UPPDRAGSNAMN  
Almunge Prästgård 151 155

DATUM  
2020-11-13

## BILAGA TILL DAGVATTENUTREDNING ALMUNGE PRÄSTGÅRD

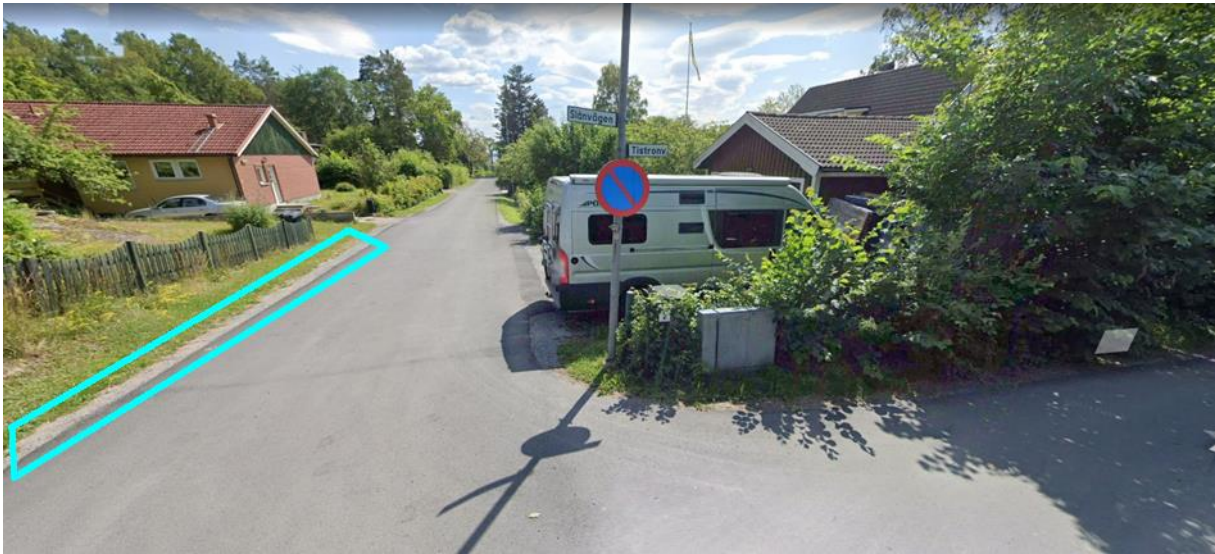
- I länsstyrelsens yttrande om dagvatten, behöver plankartan kompletteras med ytterligare någon bestämmelse. En av dessa gäller hur stor andel av marken som får hårdgöras (*b1 – Endast x procent av markytan får hårdgöras/Endast x procent av fastighetsarean får hårdgöras*).
- Med anledning av att sakägare (Almunge Prästgård 1:45) är oroliga för hur avrinningen av regn- och smältvatten kommer ske, och vägsamfälligheten anser att dagvattenavrinningen inte kommer fungera (avrinning kommer ske till 1:45 och 1:50). Vad händer vid håftiga regn?

Enligt resultatet ligger en avdelare mellan delavrinningsområden ungefär i fastighetsgräns. Delar av 1:45 och 1:50 avrinner in mot 1:51. En del av hörnet på fastigheten 1:51 avrinner till 1:50. Avrinning från denna del rinner inte mot huset på fastigheten 1:50 utan avrinner parallellt med fastighetsgräns.

Vidare har lågpunkten inom fastigheten 1:51 som är belägen närmast fasthetsgräns mot 1:45 och 1:51 studerats. Tillrinningsområdet till denna lågpunkt är mycket begränsat. Situationen kan liknas vid en svacka längst upp på en bergstopp. Även vid extrema skyfall kommer det inte ansamlas tillräckligt mycket vatten i lågpunkten för att bräddning från denna ska ske mot fastigheterna 1:45 och 1:50.

Simuleringarna i SCALGO baseras på befintliga höjder, i en upplösning om 2 x 2 m. Eftersom utredningsområdet är relativt ojämnt och innefattar små kullar finns det anledning att betrakta resultatet som osäkert. I stora drag fås en bra bild av avrinningsförhållanden men man kan inte säga med meter-precision var avdelaren mellan delavrinningsområden går.
